改善箇所説明図

改善の内容

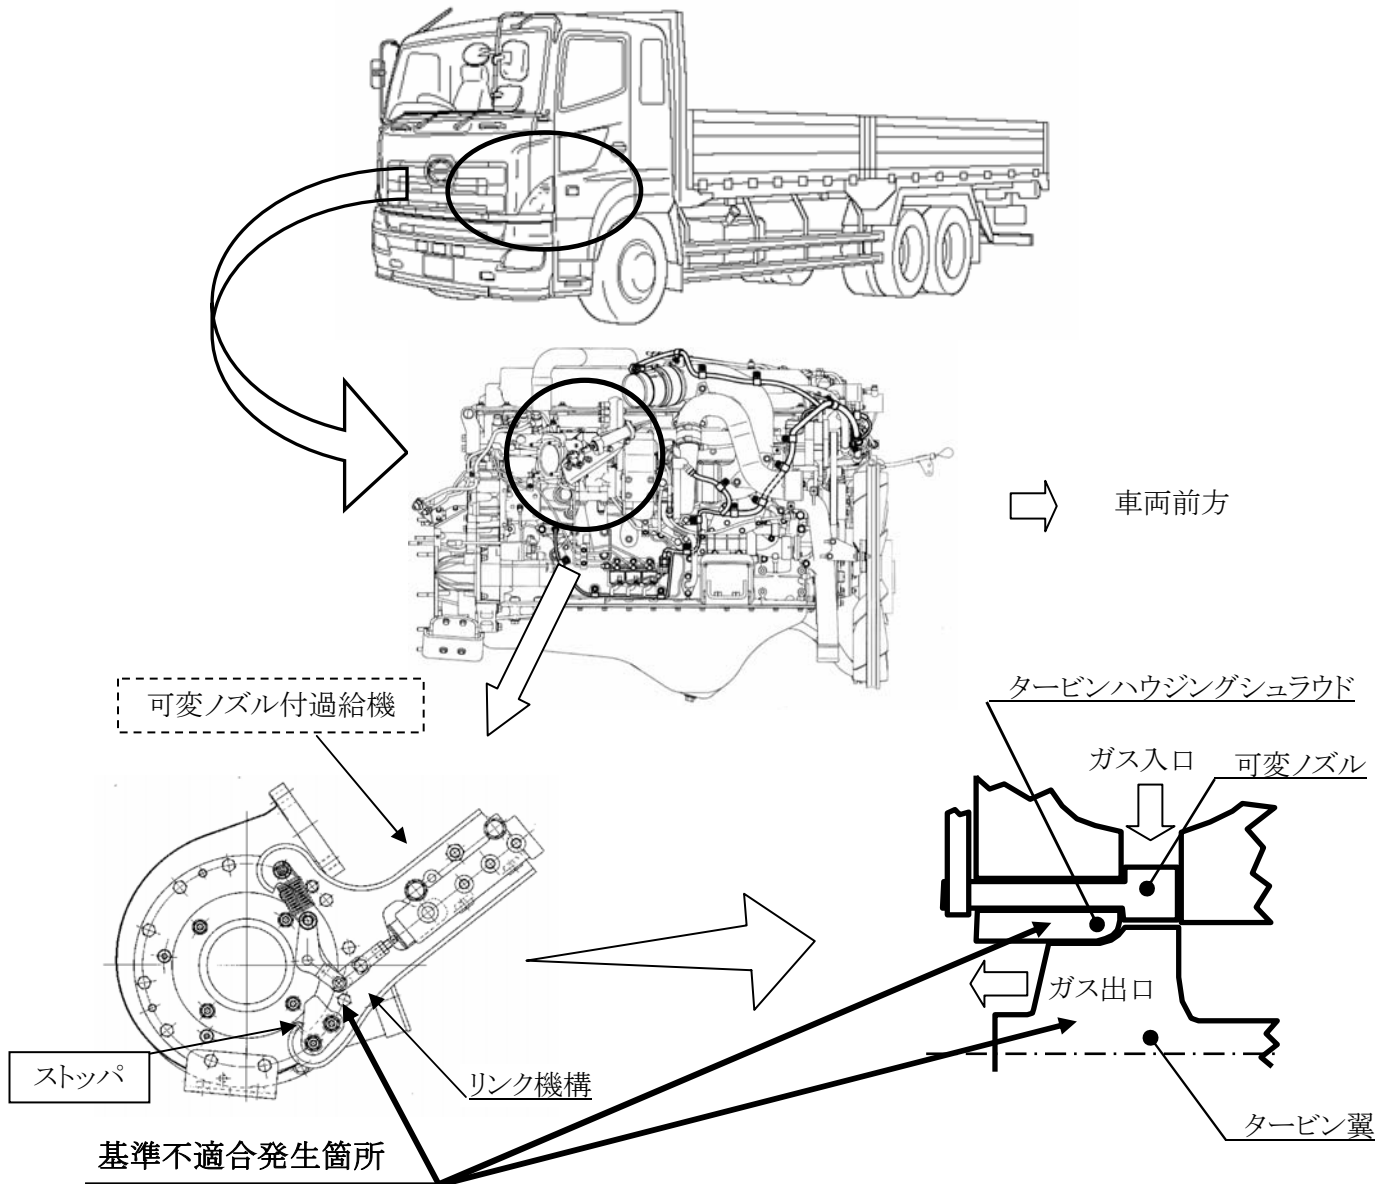
- 原動機の可変ノズル付過給機において、
- ①タービン翼の材料が不適切なため、強度が低下したものが、高回転域での使用を続けると亀裂が発生するものがある。
 - ②タービンハウジングシュラウドの加工が不適切なため、タービン翼と干渉するものがある。
 - ③吸入空気量を調節するリンク機構が不適切なため、低回転域から高回転域に移行する際、可変ノズルの戻り不良が発生し、タービンが過回転となり亀裂が発生するものがある。
- そのため、そのままの状態で使用を続けると、タービン翼が破損して白煙が発生し、最悪の場合、エンジンが停止するおそれがある。

全車両、制御プログラムの書き換え並びに当該リンクにストップパを追加するとともに、可変ノズル付過給機の製造番号を確認し、該当するものは可変ノズル付過給機を良品と交換する。

識別;改善済み車両には、可変ノズル付過給機の銘板に黄色ペイントを塗布する。
